GOVERNO DO DISTRITO FEDERAL
SECRETARIA DE ESTADO DE DESENVOLVIMENTO URBANO E HABITAÇÃO DO DISTRITO
FEDERAL

Central de Aprovação de Projetos
Comissão de Irregularidades

Parecer SEI-GDF n.º 6/2020 - SEDUH/CAP/COVIR

1. Cuidam os autos da aprovação de projeto arquitetônico e licenciamento do empreendimento Legião da Boa Vontade - LBV situado na SGAS 915 Lotes 75 e 76 Plano Piloto/DF.
2. Inicialmente, noticia-se que todos os atos administrativos que culminaram na aprovação do projeto arquitetônico e licenciamento das obras foram praticados na Administração Regional de origem.
3. Destaca-se que a norma utilizada para analisar as edificações dentro do lote refere-se à SGA-S GB 0002/01, publicada em **12/01/1984, sendo aplicada atualmente.**
4. Dito isso, o projeto de obra inicial contendo apenas o edifício da "Sucursal", foi aprovado em **12/08/85** pelo D.L.F.O., com Carta de Habite-se n° 762/85, que apresenta discordância com os afastamentos mínimos obrigatórios exigidos por norma com jardim descoberto, compartimento de gás e área descoberta para aeração, todos localizados no Subsolo.

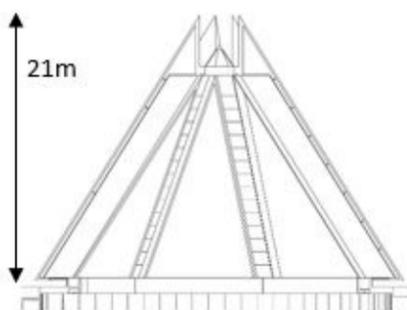
6. Em **08/06/87**, restou aprovado o projeto de modificação do templo com acréscimo de área, licenciado pelo Alvará de Construção nº417/87, que apresenta o templo com a altura de 21m ultrapassando os 12m permitido pela GB 0002/1.

"VII) Altura máxima das edificações
Cota de coroamento 12m (doze metros) para templo religioso, computados caixa d'água, torre ou campanário ou 03 pavimentos, para as demais construções, com a cota de soleira definida pelo ponto mais alto do terreno e que será fornecida pela dct/dau/svo."

- Térreo
- 2º Subsolo
- Afastamentos mínimos obrigatórios

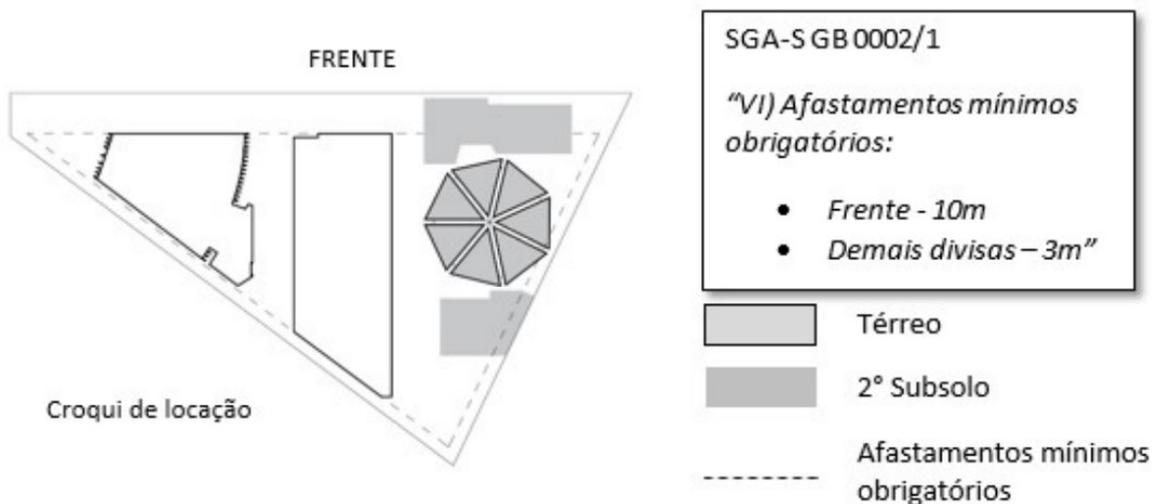
7. Em **26/08/88**, sucedeu a aprovação de novo projeto de modificação com acréscimo de área no templo adicionando o 2º subsolo, licenciado pelo Alvará de Construção nº 769/88, que diverge dos afastamentos mínimos obrigatórios em norma.

"VI) Afastamentos mínimos obrigatórios:

- Frente - 10m
- Demais divisas - 3m"

57. Pelo exposto, a comissão de verificação de ilegalidades conclui:
58. **Quanto a construção nos afastamentos obrigatórios:** de fato, a GB0002/1 traz um parâmetro de afastamento geral para toda a edificação, com isso as partes edificadas nos afastamentos mínimos obrigatórios em qualquer pavimento estão em desacordo com a norma.

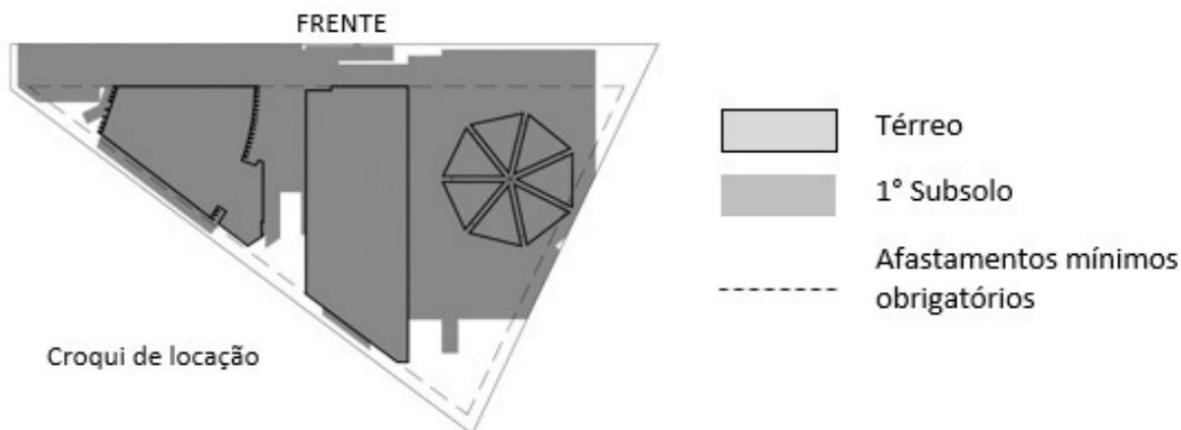
12. Em **05/03/2016**, foi emitido relatório técnico com base na GB 0002/1 e no Decreto "N" n° 596/1967, que sustenta o indeferimento, o qual descreve:

- a) A taxa de ocupação apresentada é de 28,91%, que atende o definido em norma de 70%;
- b) A taxa de construção apresentada é de 0,53, o que respeita a legislação de 1,4;
- c) A taxa máxima de ocupação apresentada em subsolo, segundo as informações prestadas à época, pelo cálculo, estaria **extrapolando** em 2,04% do normativo de 70%;
- d) Os afastamentos mínimos obrigatórios, em pelo menos três das divisas, **não foram respeitados** no nível do subsolo;
- e) A altura máxima da Edificação do Templo possui 21,00m de altura o que **ultrapassa** o permitido de 12m;
- f) As vagas de estacionamento deveriam cumprir o que está definido na Lei n° 2.105/98 e Decreto n° 19.915/98 e suas alterações, Código de Obras e Edificações, no entanto o complexo não apresenta nenhuma vaga;
- g) A taxa de área verde é de 55,19% o que cumpre com o normativo de 30%.

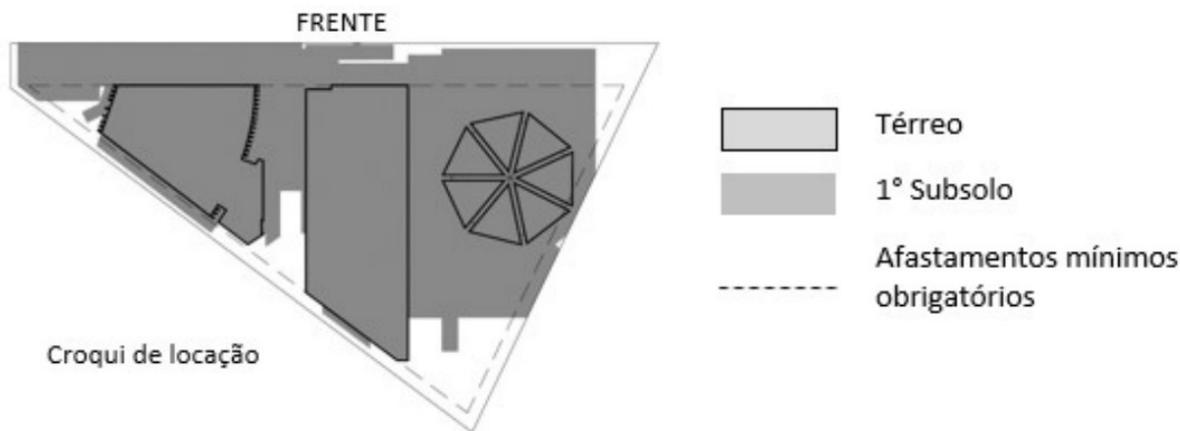
25. Ao estudar a norma, não fica claro que os afastamentos mínimos obrigatórios também são aplicados aos pavimentos abaixo do térreo.

26. Para o subsolo a norma cita apenas o parâmetro de taxa de ocupação.

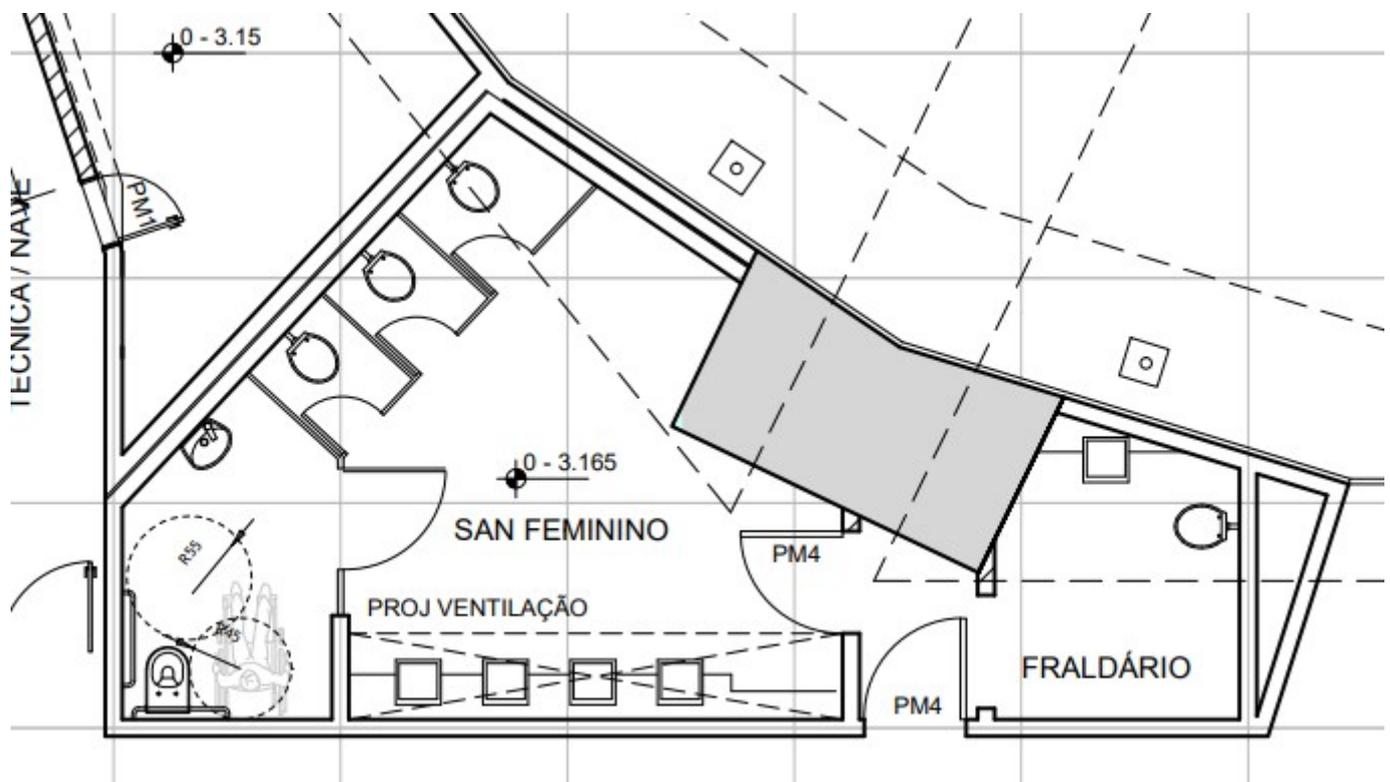
38. Segundo a memória de cálculo (21483858), demonstra uma área computável de 4.128,87m², e, pela tabela IV do anexo III do referido decreto a proporção mínima era de 1 vaga para 50m², resultando em uma quantidade mínima de 83 vagas dentro do lote. A propósito, registra-se que irresginado, o interessado apresentou apenas uma vaga.

60. **Atendimento do número de vagas necessárias:** a aludida norma define que deverá ser ofertada as vagas no interior do lote, não sendo possível cumprir esse parâmetro com vagas em estacionamento público. Sendo assim a edificação não cumpre o quantitativo mínimo de vagas dentro dos limites do lote.

1º subsolo do templo

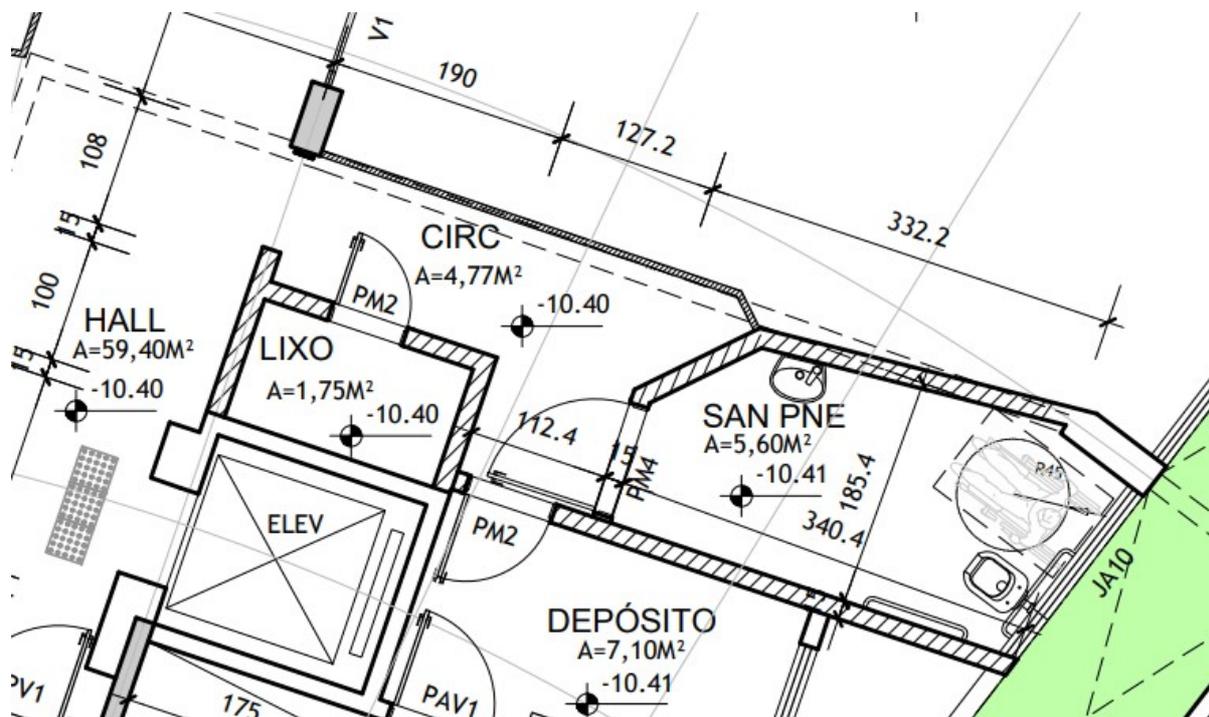
42. Sanitários acessíveis compartilhando o mesmo acesso com sanitários de público. No entanto, a norma demonstra:

43. Circulações de acesso ao Sanitários acessíveis estranguladas, contrariando o que a norma expõe.

Os corredores devem ser dimensionados de acordo com o fluxo de pessoas, assegurando uma faixa livre de barreiras ou obstáculos, conforme 6.12.6. As larguras mínimas para corredores em edificações e equipamentos urbanos são:

0,90 m para corredores de uso comum com extensão até 4,00 m;

61. **Quanto à algumas adequações de acessibilidade, sanitários acessíveis, em especial:** pelo projeto apresentado visando regularizar o que se encontra consolidado, o empreendimento ainda não adequou à NBR 9050/2015, entretanto o interessado afirma que estão sendo feitas algumas correções.

3º subsolo do Parlamento

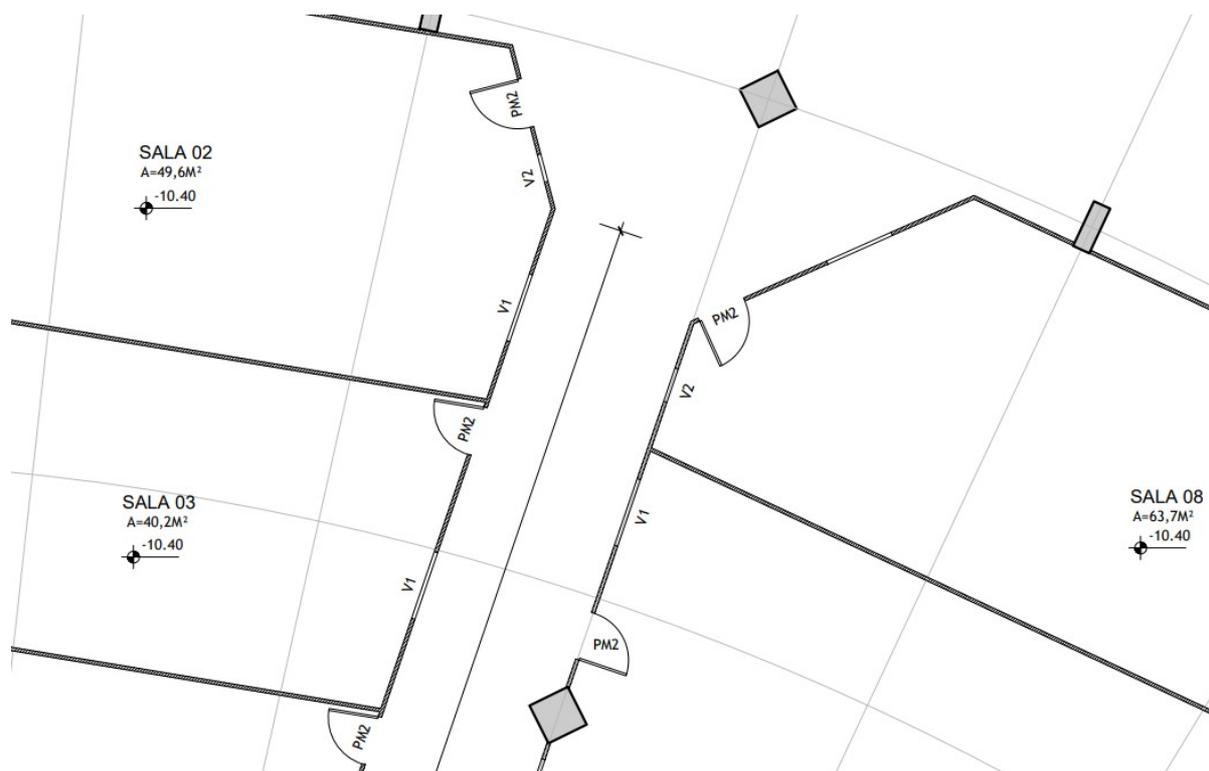
44. Alguns ambientes não possuem o vão livre de acesso na dimensão mínima de acessibilidade

“6.11.2.4 As portas, quando abertas, devem ter um vão livre, de no mínimo 0,80 m de largura e 2,10 m de altura. Em portas de duas ou mais folhas, pelo menos uma delas deve ter o vão livre de 0,80 m.[...]”

45. No quadro de esquadria presente no projeto a nomenclatura PM2 é para porta medindo 70x210
